大型トラクター車体（スペアタイヤキャリア）のリコールについて

（届出日：令和3年4月28日 開始日：令和3年4月28日）

リコール番号4951

改善箇所説明図

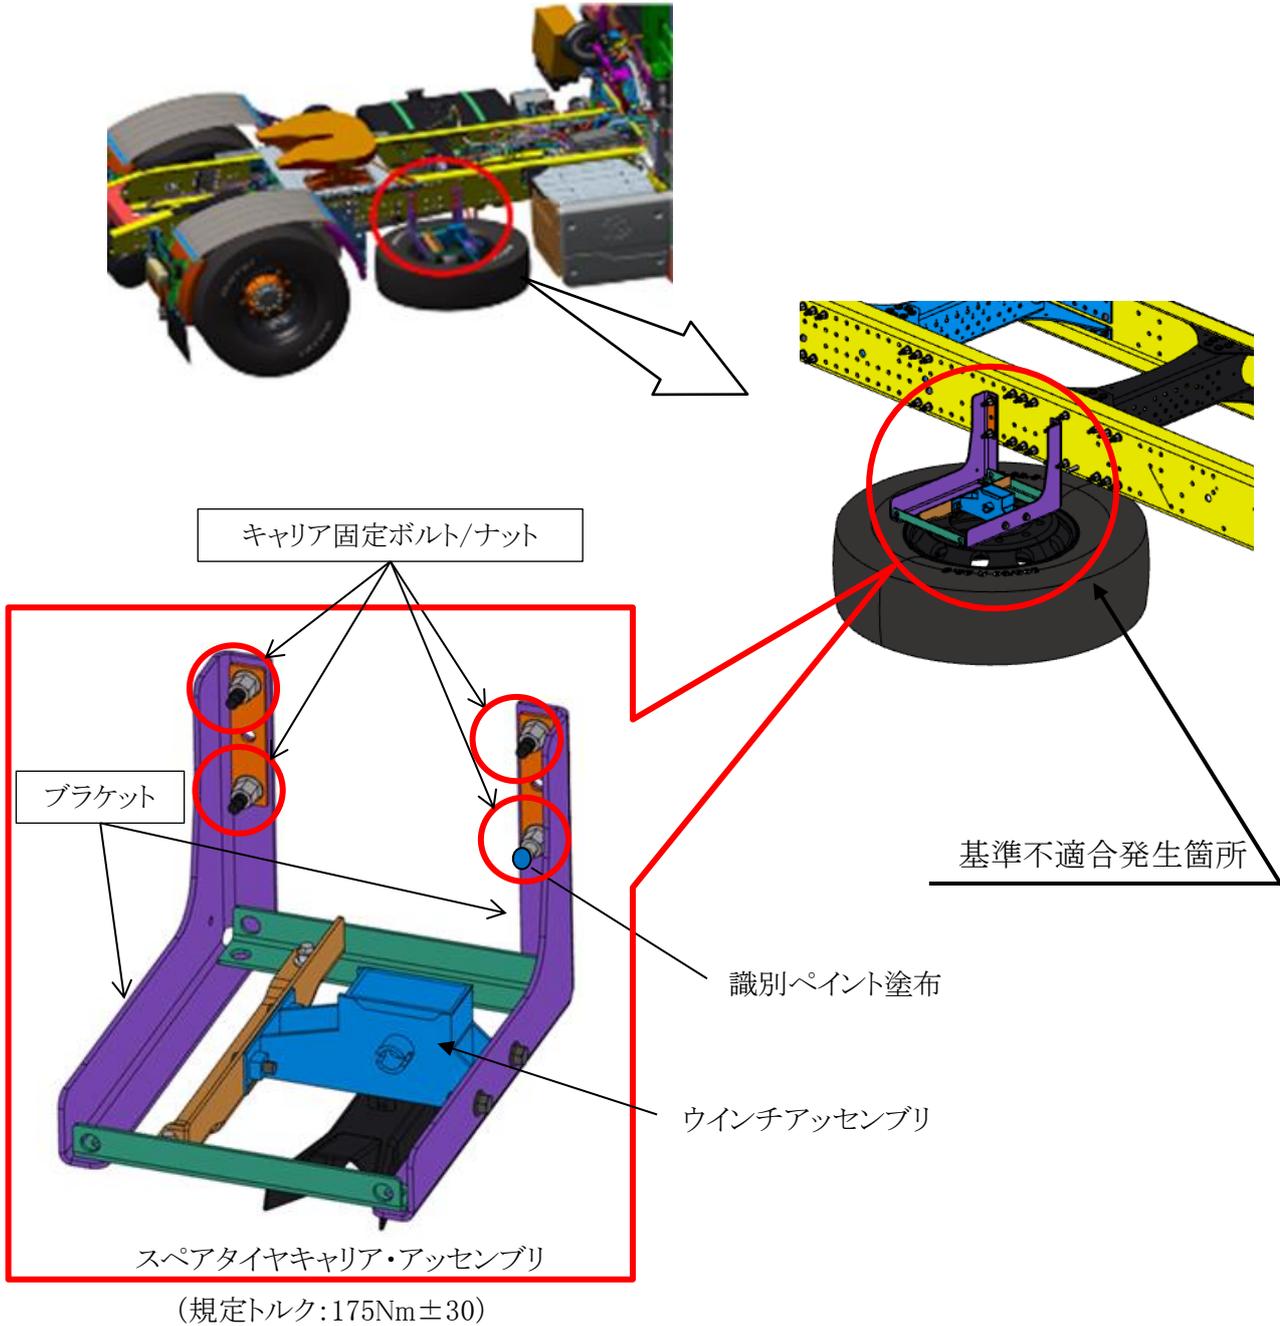
大型トラクタにおいて、スペアタイヤキャリアを車体に固定するボルト／ナットの締付けが不適切なため、締付けトルクが不足していることがある。そのため、そのままの状態で使用を続けると、走行時の振動等によりボルト／ナットが緩み、最悪の場合、ボルト／ナットが外れ、当該キャリアとともにスペアタイヤが脱落し、他の交通の妨げとなるおそれがある。

全車両、当該キャリアの固定ボルト／ナットを点検し、規定トルクで締付ける。なお、ブラケット及びボルト／ナットに損傷がある場合は新品と交換する。

識別： キャリア固定ナット頭部に青色のペイントを塗布する。
